港湾審議会第169回計画部会資料

和歌山下津港港湾計画書

－ 一部変更 －

平成11年7月

和歌山下津港港湾計画図

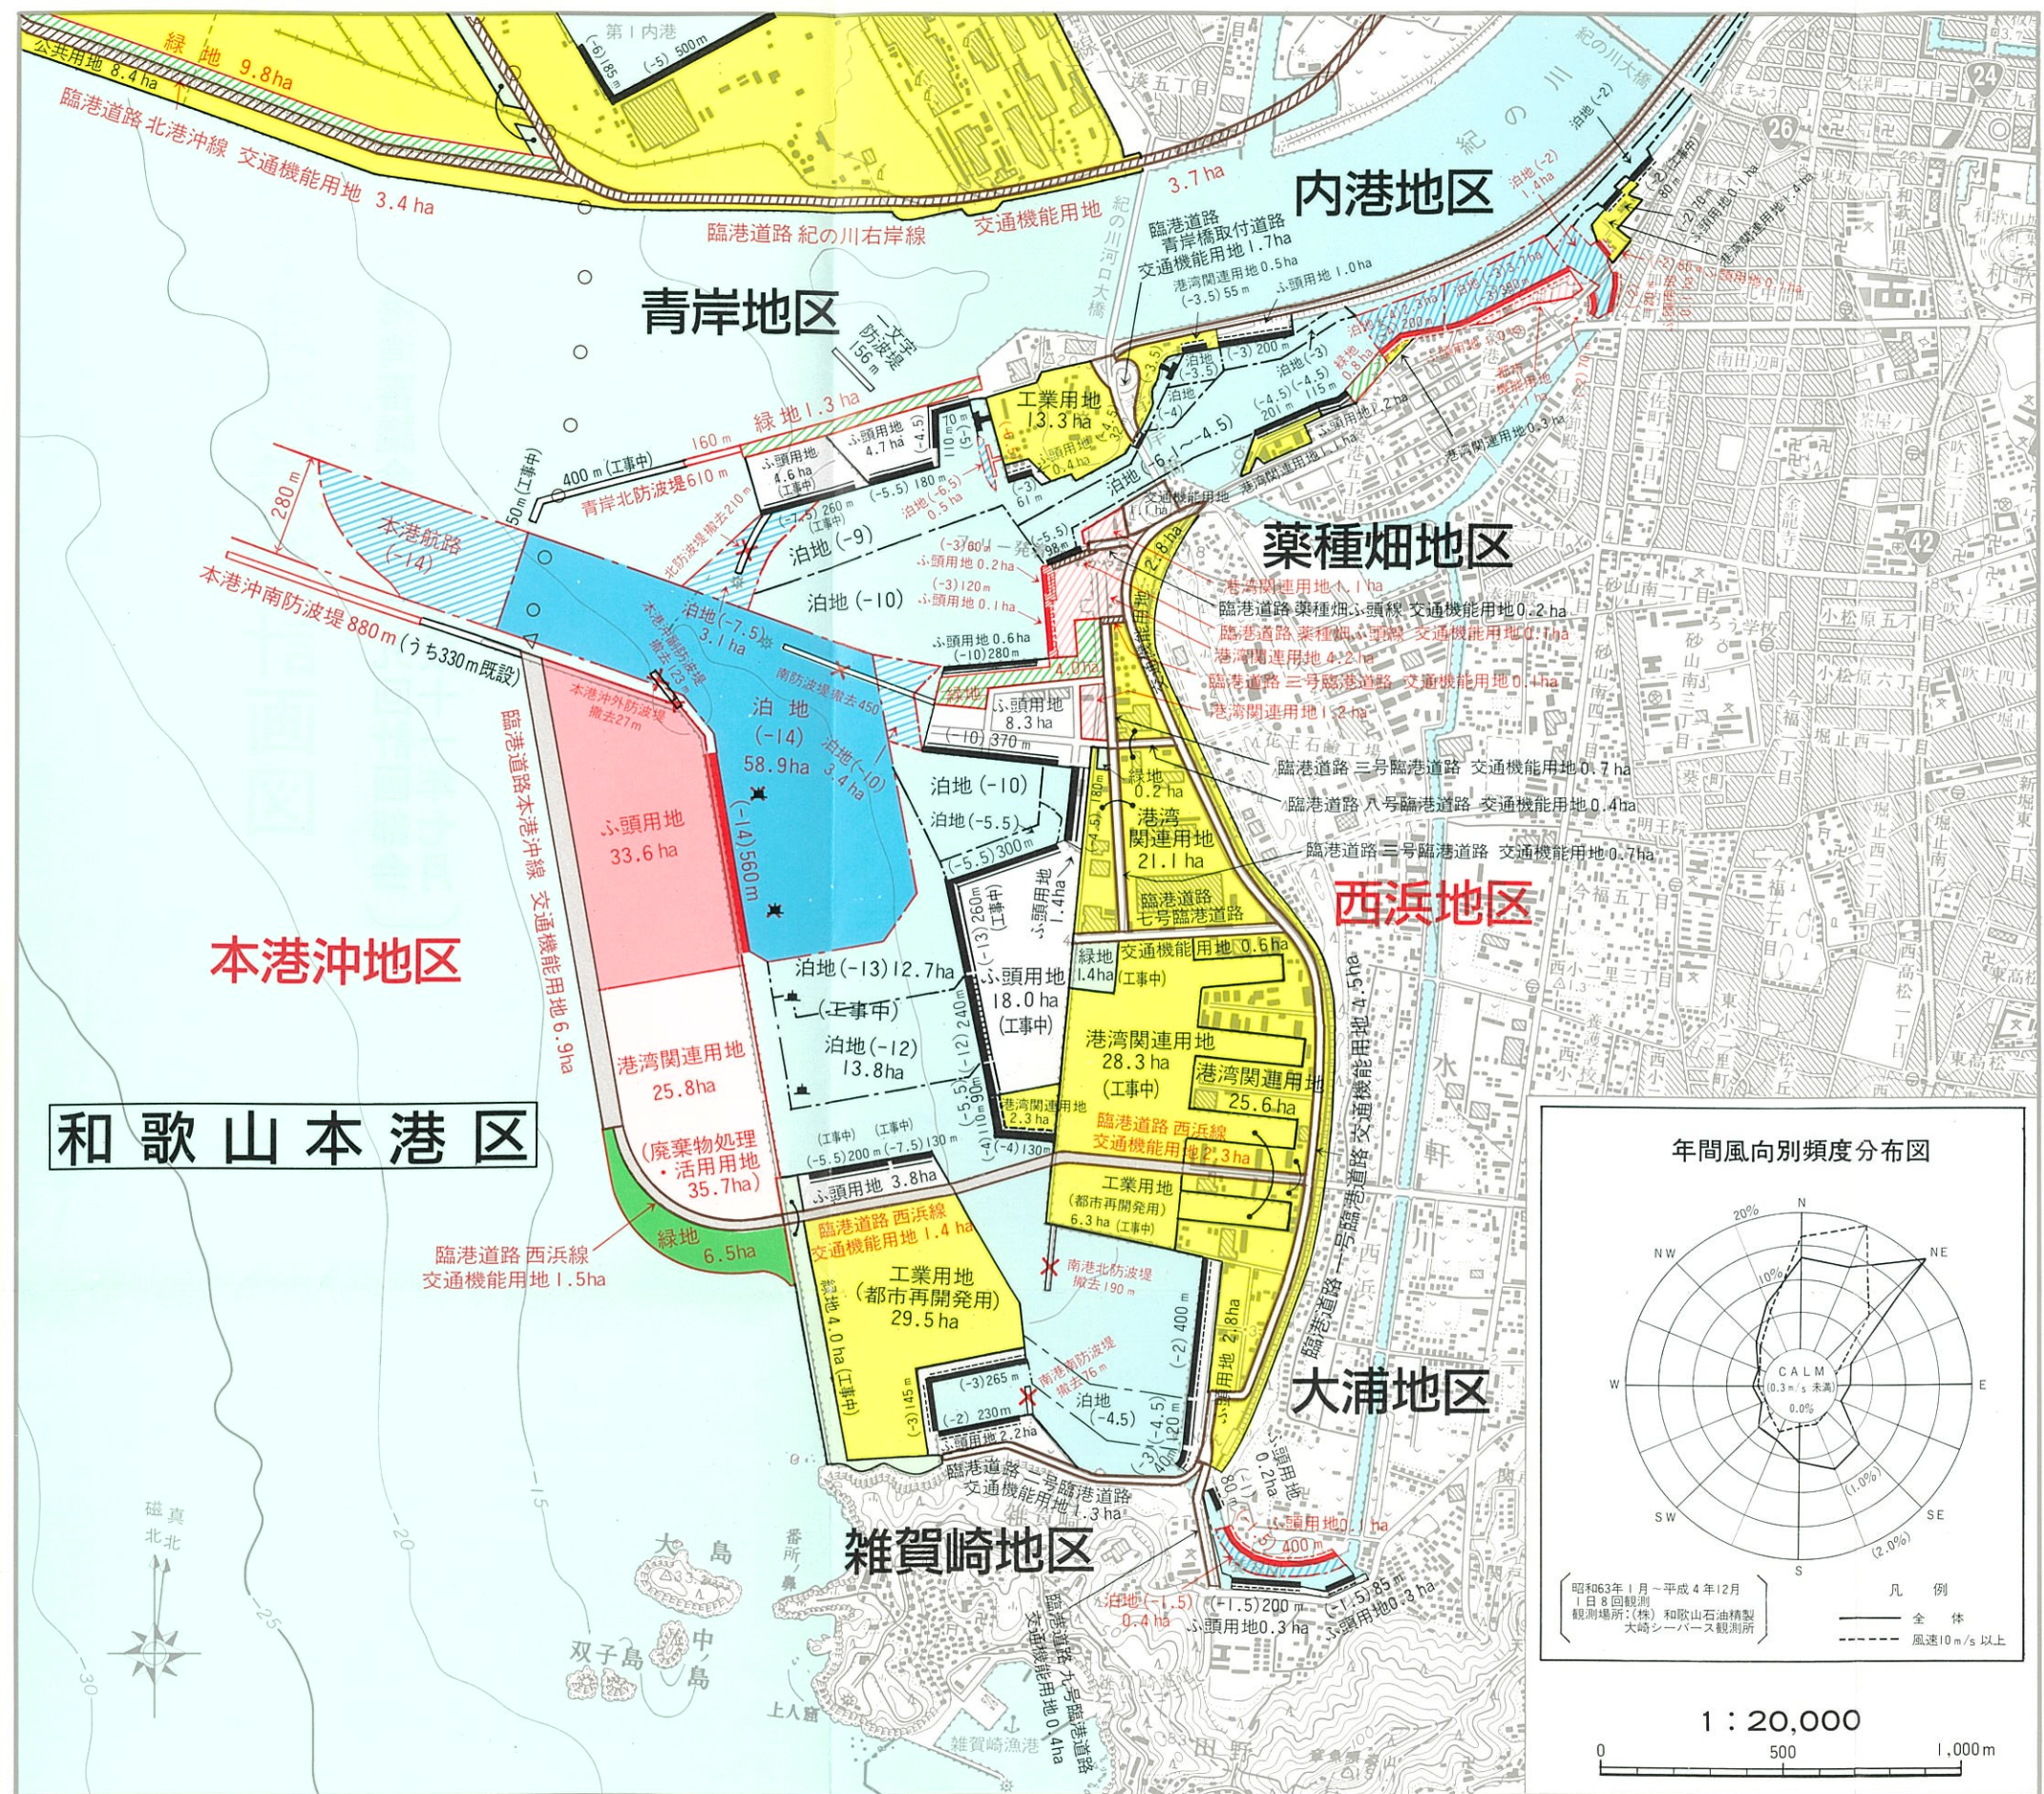
雑賀崎地区からの景観を保全するため、本港沖地区において、公共ふ頭計画、廃棄物処理計画等を変更し、小型船だまり計画等を削除する。

また、本港沖地区の公共ふ頭計画の変更に伴い、西浜地区において、水域施設計画を変更する。

林産品等の外貿貨物を取り扱うため、公共ふ頭を次のとおり計画する。

水深14m 岸壁2バース 延長 560m

ふ頭用地 34ha（荷捌施設用地及び保管施設用地）

西浜地区 水深14m 面積59ha

水深13m 面積13ha（工事中）

水深12m 面積14ha（工事中）

本港沖地区 本港沖南防波堤 880m（うち330m既設）

本港沖地区 緑地 7ha

本港沖地区 廃棄物処理・活用用地 36ha

なお、廃棄物は土地造成の埋立用材として有効活用を図り、廃棄物処理の終了した用地については、港湾関連用地26ha、交通機能用地3ha、緑地7haとして土地利用を図る。
